ALPS処理水希釈放出設備及び関連施設の 新設について

東京電力ホールディングス株式会社

審査会合における主な指摘事項※等に対する回答

※：第97回特定原子力施設監視・評価検討会 資料2-2 別紙2

発進部 断面力図(曲げモーメント)

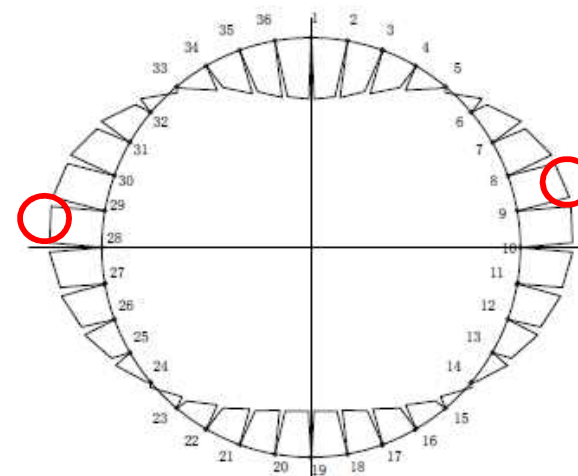
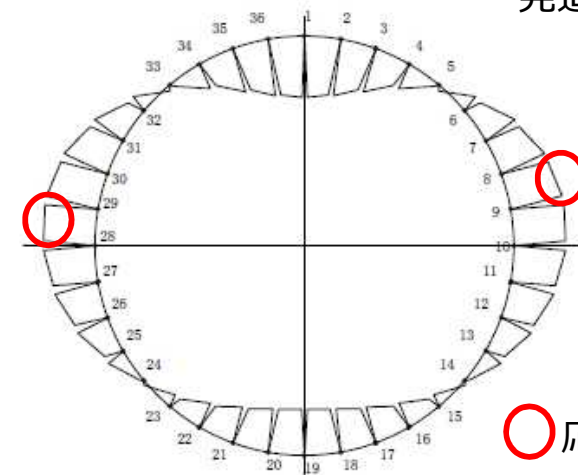
- 放水設備について、地震時の変位照査結果における抜け出し量に対する許容値及びその設定根拠を整理して提示すること。
- 放水トンネルの横断面方向の応力度照査結果について、地震時の地盤変位による応力増分に対する余裕度を整理して提示すること。

➤ 応力度照査の結果、耐力が確保されることを確認した。

- 作用応力を許容応力と比較し、作用応力/許容応力が最大となる部位および荷重ケースの照査結果を下表に示す。
- 常時荷重および地震時荷重に対して、許容応力度以内であること（作用応力/許容応力<1）を確認。

② - 1. 混合希釈の判断基準について

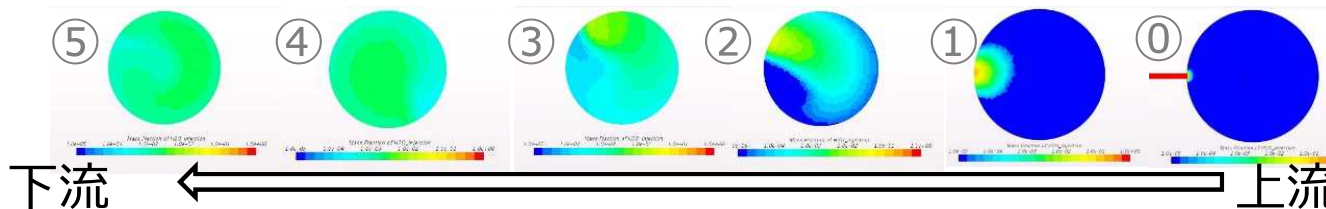
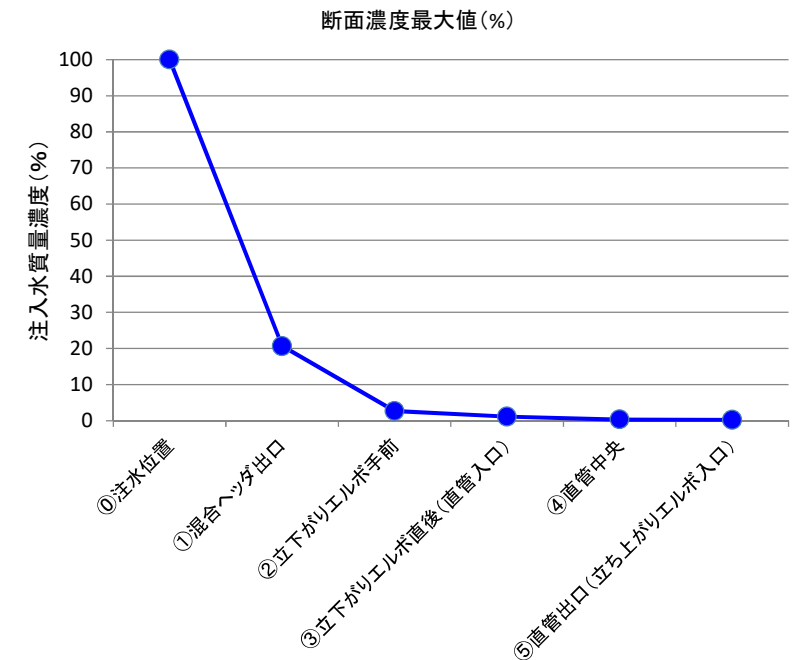
- ALPS処理水の海水への混合希釈シミュレーション結果に対して、海水配管ヘッド内の濃度分布の平均ではなく、濃度がおおむね1,500 Bq/L を下回っていることの判断基準やその基準を満足する位置について、考え方を含めて明確に示すこと。その際、運用・手順で上記を担保する場合は、設計への取り込み方を示すこと。

- 流体解析により海水配管内の各断面における注入したALPS処理水の質量濃度を計算
 - 海水流量34万m³/日、ALPS処理水流量500m³/日の評価であり、理論質量濃度は0.14%
- 各断面におけるALPS処理水の質量濃度の最大値から混合希釈が進む状況进行评估
 - ④直管中央以降は、ALPS処理水の質量濃度最大値が1%を下回る値となっており、概ね混合希釈が進んだと判断

放水立坑の構造確定による影響箇所

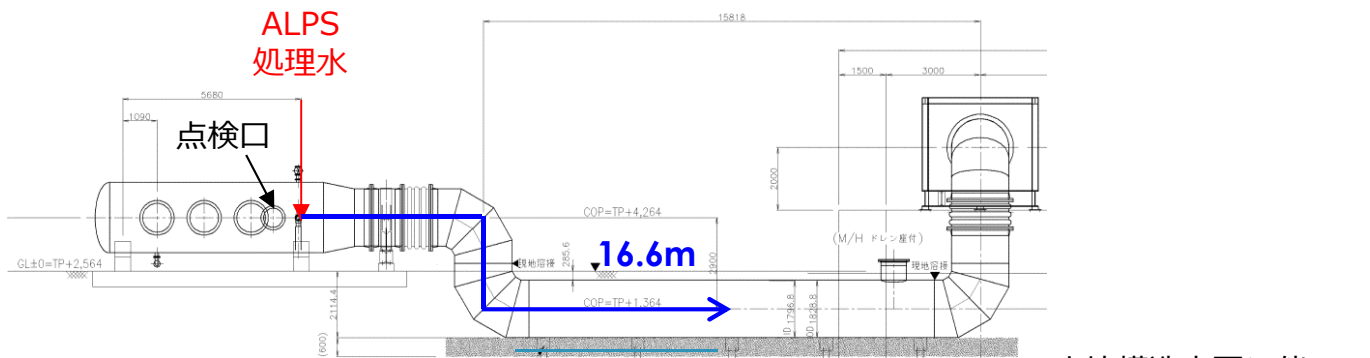
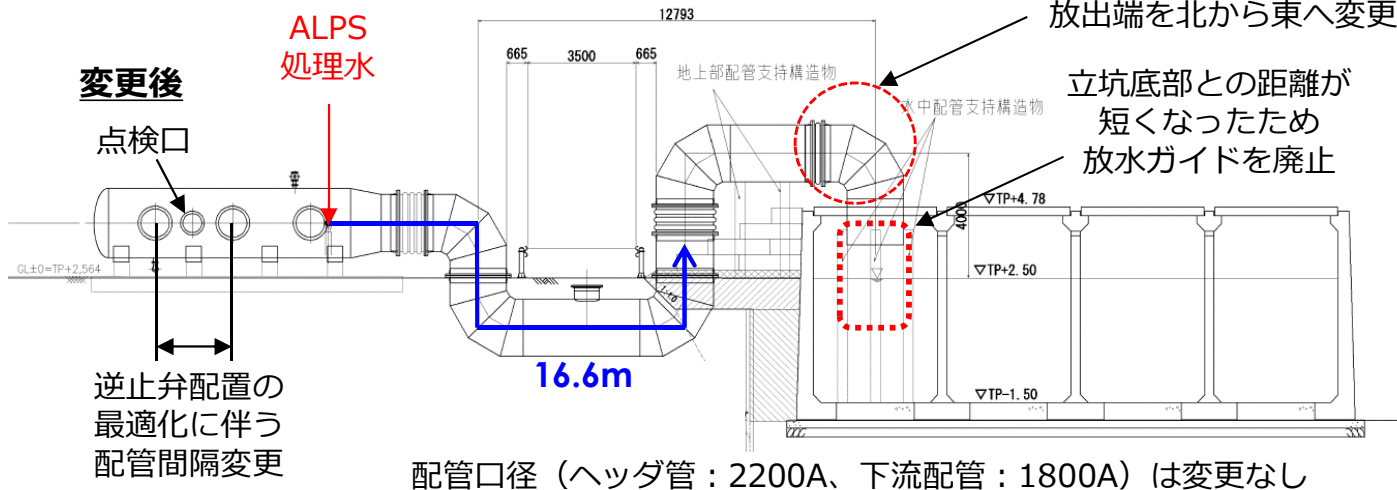
- 放水立坑の構造確定による、海水配管ヘッド等の他設備への影響を説明すること。

■ 放水立坑の構造確定に伴い海水配管の設計変更が発生

- 設計変更の際には、配管口径は変えず既往解析でALPS処理水の質量濃度最大値が1%を下回る④直管中央以上の配管長を確保
- 再度、変更後の形状において流体解析を実施し、混合希釈の効果を確認
- ✓ 再解析にあたっては、海水配管ヘッドから配管端部までモデル化を実施し、質量濃度の最大値を評価予定

③-1. 概要

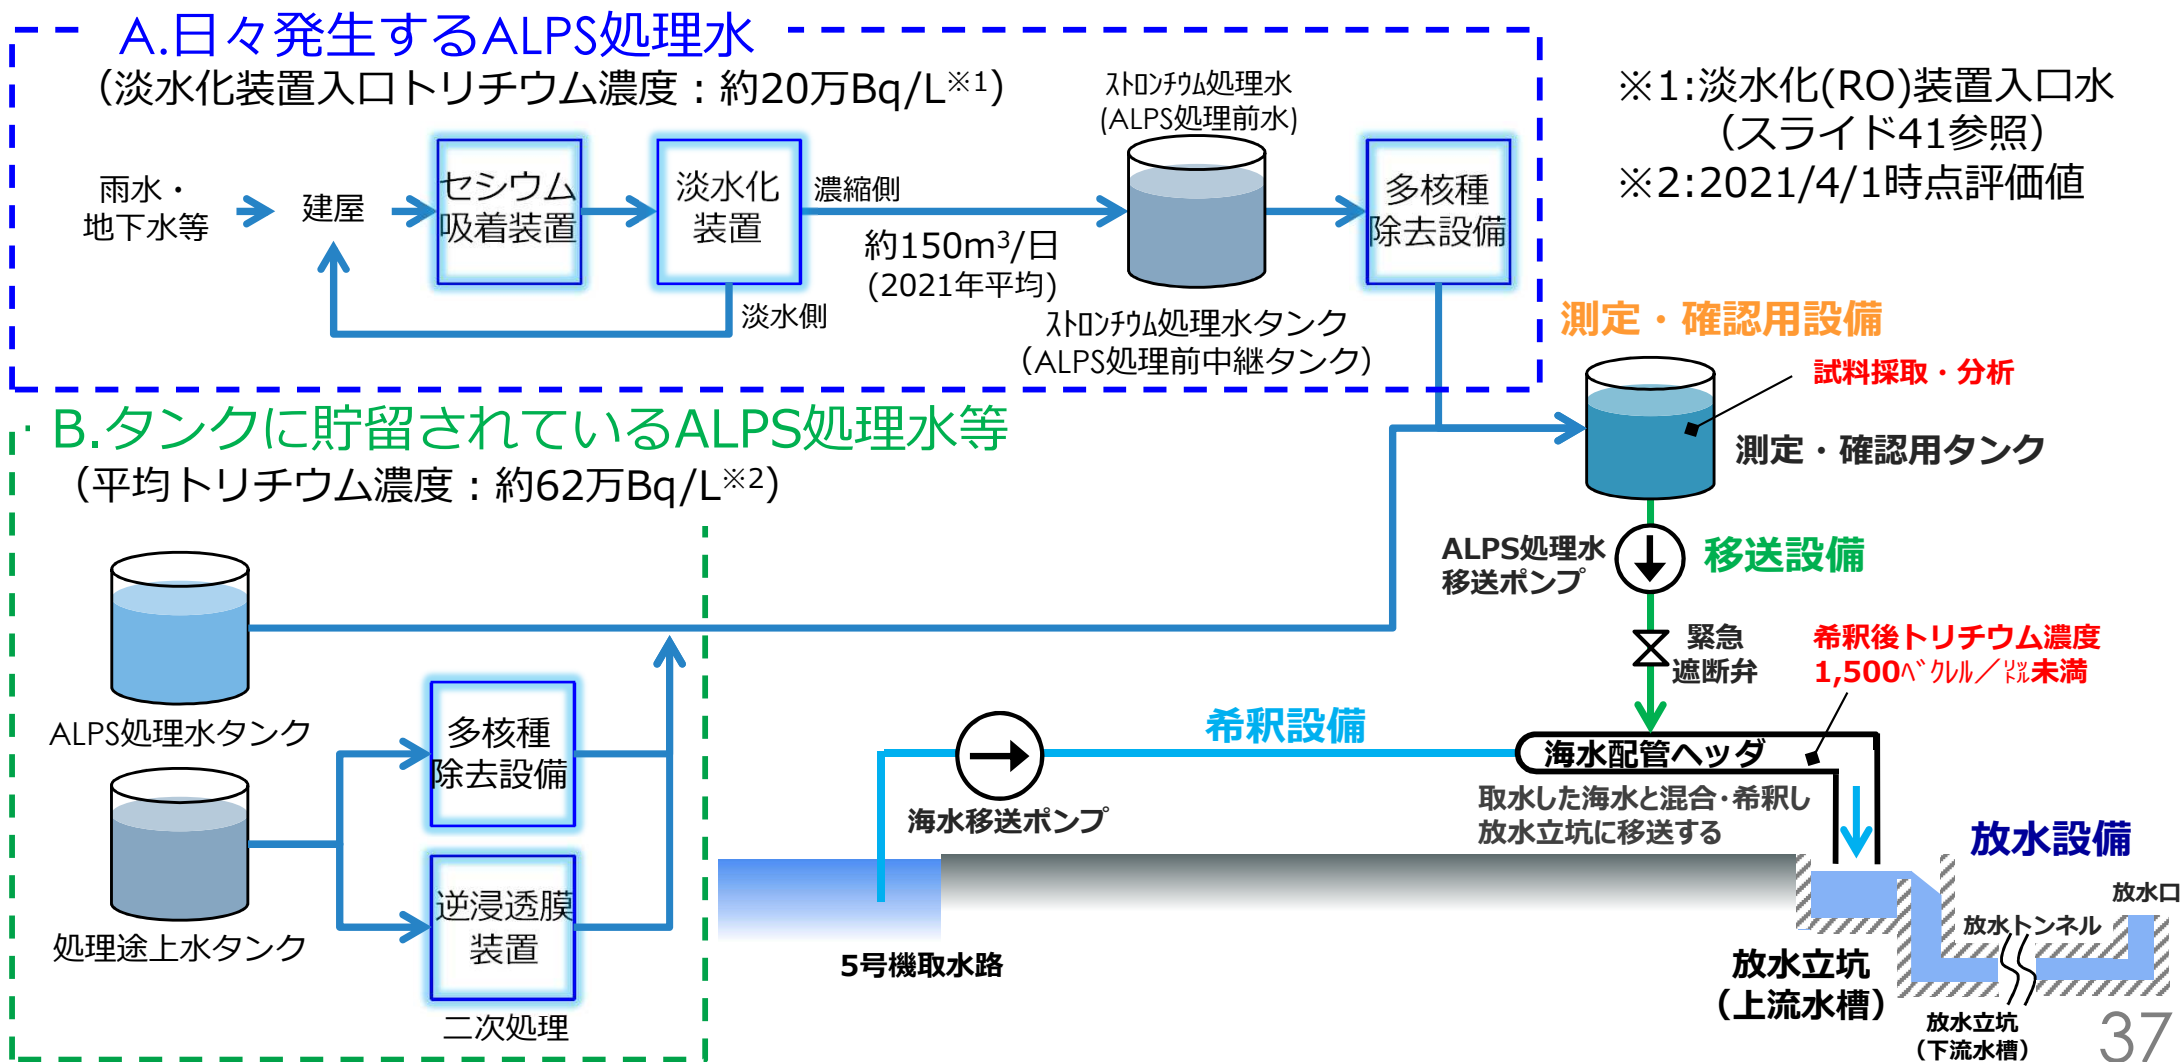
- 年間トリチウム放出量を管理するに当たって、インターロックを介して機械的に放出操作を止めることその他、今回東京電力から口頭で説明のあった年間放出計画の基本的な内容や当該計画に沿った放出管理の方法について説明すること。

- 予め毎年度、当該年度のトリチウム放出総量の実績を公表する際に合わせて、汚染水発生量の状況（推移）、淡水化装置（RO）入口トリチウム濃度（推移）や、今後の敷地利用計画（必要な面積、時期）等を年度末までに精査し、翌年度の放出計画を策定する予定である（詳細はスライド37、38参照）。

- 上記に加えて、第5回審査会合にてご説明した設備面でのインターロックを設けることで、22兆Bq/年を上回らないように運用時においても管理する。（スライド40参照）
